Pratica ARPAE – Area Autorizzazioni e Concessioni Metropolitana n. 28317/2021

PROCEDURA di ValSAT art. 18 L.R. 24/2017

Istruttoria di VAS/ValSAT su Intervento Unitario Convenzionato IUC CS5 via del Commercio 35 37 in località Castello di Serravalle per il potenziamento di una palestra nell'ambito AR.q. - Variante urbanistica ai sensi dell'art 8 del D PR 1 60 /2010

Autorità competente: Città metropolitana di Bologna (CM BO)

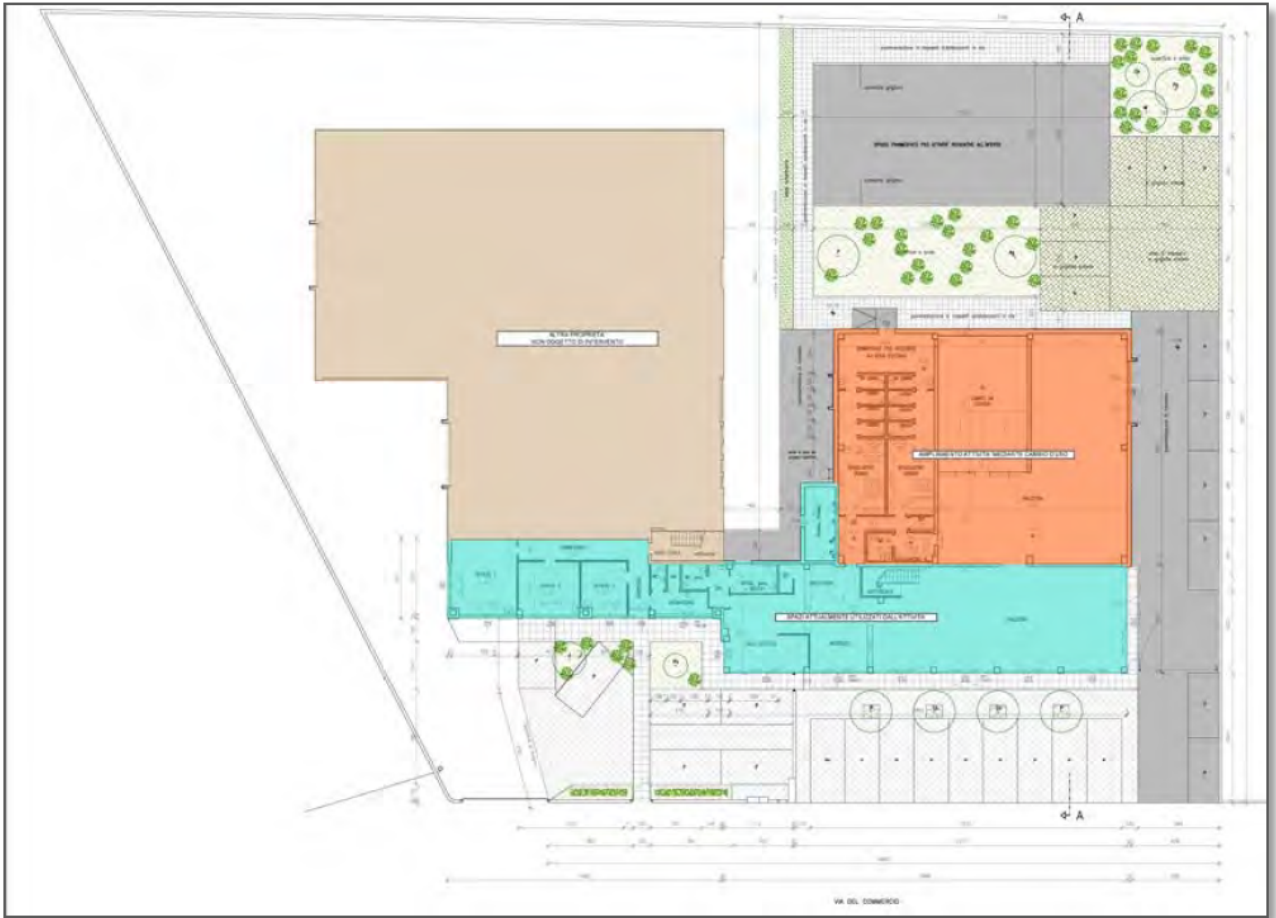
Per quanto riguarda la collocazione su un terrazzo alluvionale, si valuta positivamente l'impegno del proponente ad aumentare la quota di superficie permeabile, tuttavia si evidenzia che la quota del 15% di permeabilità raggiunta è ancora molto inferiore al minimo previsto per le nuove edificazioni (25%): si chiede perciò di verificare la possibilità di desigillare anche il tratto di accesso nord al cortile posteriore;

In merito al rumore, in considerazione di possibili modifiche delle attività anche da svolgere all'esterno, si condivide quanto suggerito dal TCAA e confermato da ARPAE APAM in merito alla

necessità di una verifica strumentale post operam dei livelli acustici ai recettori.
Qualora dovesse essere prevista attività di intrattenimento musicale o altra attività rumorosa,
questa richiederà apposita valutazione di impatto acustico.

Per quanto riguarda il traffico, non è stato valutato l'incremento, indubbiamente auspicato, del numero di utenti della palestra, né sono state considerate le modalità di spostamento. Si chiede pertanto di integrare nella Dichiarazione di Sintesi inserendo le valutazioni su traffico e mobilità considerando l'aumento aspettato degli utenti con particolare riguardo alle modalità sostenibili.
